Bürgerinitiative Umwelt Wathlingen e.V.

Geplante Abdeckung der Halde Niedersachsen in Wathlingen Ihr Zeichen: LÖA/L10001/04-01/2020-0061/ Ihr Schreiben vom 01.09.2020

Abbildung 6-19: Modellberechnete Entwicklung des Haldenwasserplumes im Profilschnitt, Zeitpunkt 2050
(Die Uferlinie des nur max. 3,0 m tiefen Steinhuder Meeres entspricht dem nördlichen Modellrand)

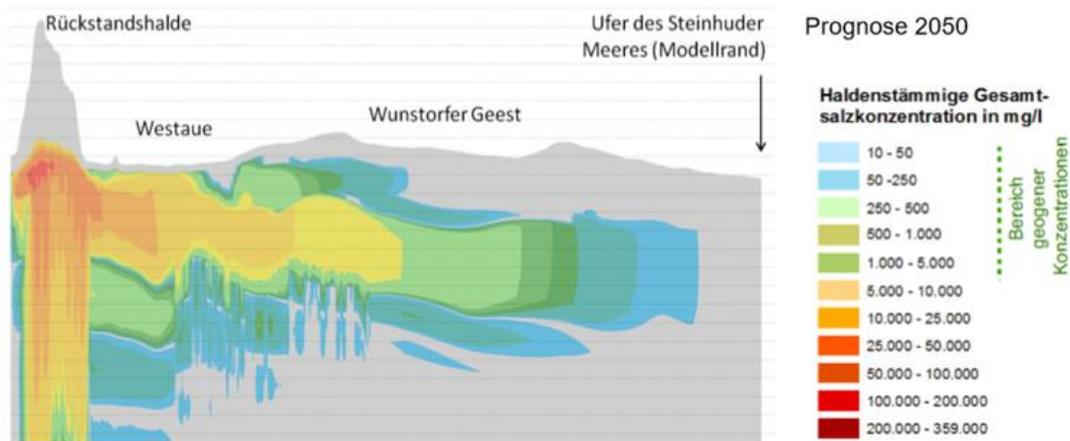
Ausgehend von der unten stehenden Abbildung aus dem „Vorläufigen Abschlussbericht zur Rückstandshalde Werk Sigmundshall „Plume Management“ (Bokeloh) aus 8/2014. (S. 235 des Wortprotokolls des Erörterungstermins) wird deutlich, dass Grundwassermessstellen weiter entfernt von der Halde erforderlich sind, um die Grundwasserbelastung nach dem haldennahen grünen auch im gelben Bereich des Abstroms zu erfassen. Solche Messstellen existieren in Wathlingen und vor allem Nienhagen unverständlicherweise bis heute nicht.

Darstellung des Grundwasserkontaktes der Haldenbasis

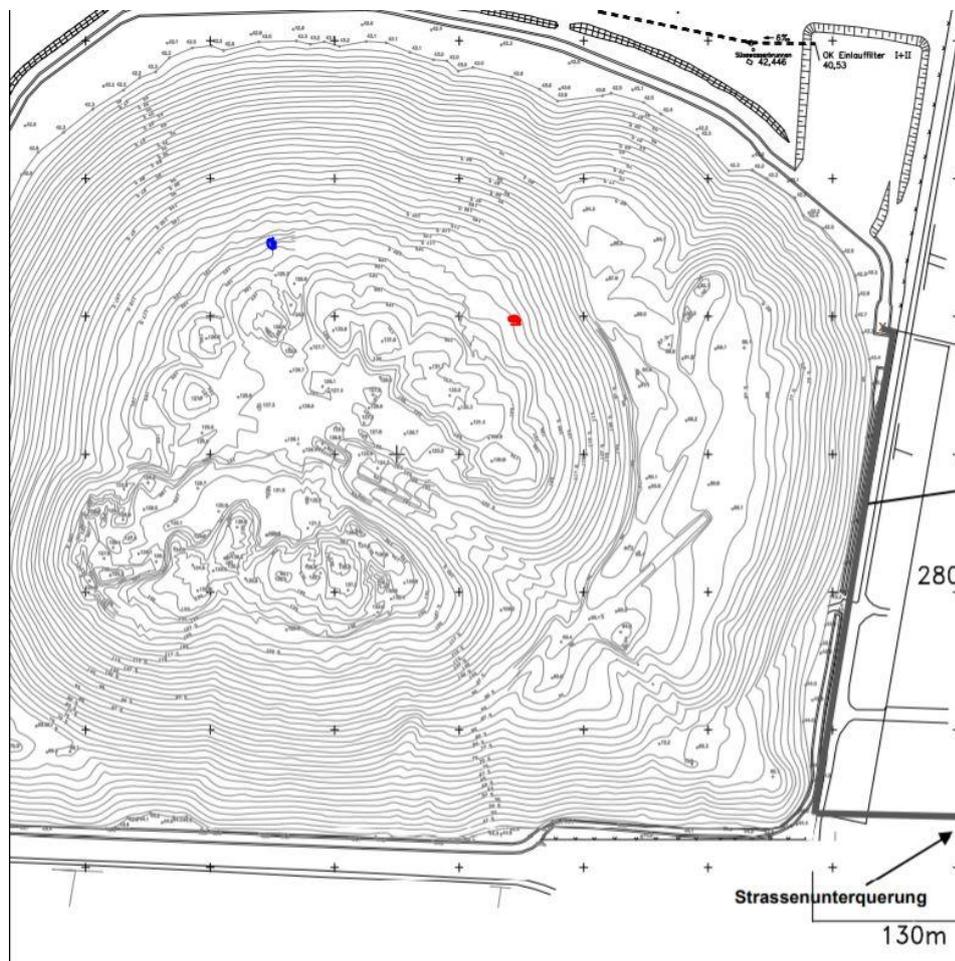
Sie schreiben, dass die Betrachtung der Höhenlagen in den Haldenrandbereichen (dagegen) verzichtbar sei, da hier aufgrund der geringen Auflast nur vernachlässigbar geringe Setzungen zu erwarten seien. Damit wird offenkundig versucht, in die Darstellung der Bürgerinitiative einen Fehler hinein zu konstruieren. Selbstverständlich sind die Höhenangaben - mangels konkreter Daten (s.o.) - für das Zentrum interpoliert worden. Dagegen ist bis heute keine Begründung für eine Höhenlage von 43,6 m NN für das gesamte Zentrum gegeben worden (s.o.).

Der Grund für eine Schnittdarstellung in SW-NO Richtung ist nicht nachvollziehbar. Sinnvoll wäre ein Schnitt in SO-NW Richtung (Grundwasserabstrom und Geländeabfall)

So ergäbe sich für den tiefliegenden nördlichen und nordwestlichen Bereich der Halde eine realistische Berechnung und Darstellung der Einsenkung. Die nördliche Grenze des Zentrums reicht in N und NW Richtung (blauer Punkt) erheblich weiter nach Norden als in NO Richtung (roter Punkt). Zudem ist die Halde in N und NW Richtung auch erheblich höher errichtet worden, was eine stärkere Einsenkung zur Folge hat. Siehe dazu folgende Rissdarstellung der Firma K+S.

Wie Sie richtig schreiben, bildet die senkrecht braun schraffierte Fläche nur schematisch die Haldensenkung ab. Sie zeigt weder die realistische Darstellung der Bodenoberfläche unter der Halde noch das Verhältnis der Lage der Haldenbasis zu verschiedenen Grundwasserständen. Diese beiden wesentlichen Darstellungen fehlen in den Antragsunterlagen.
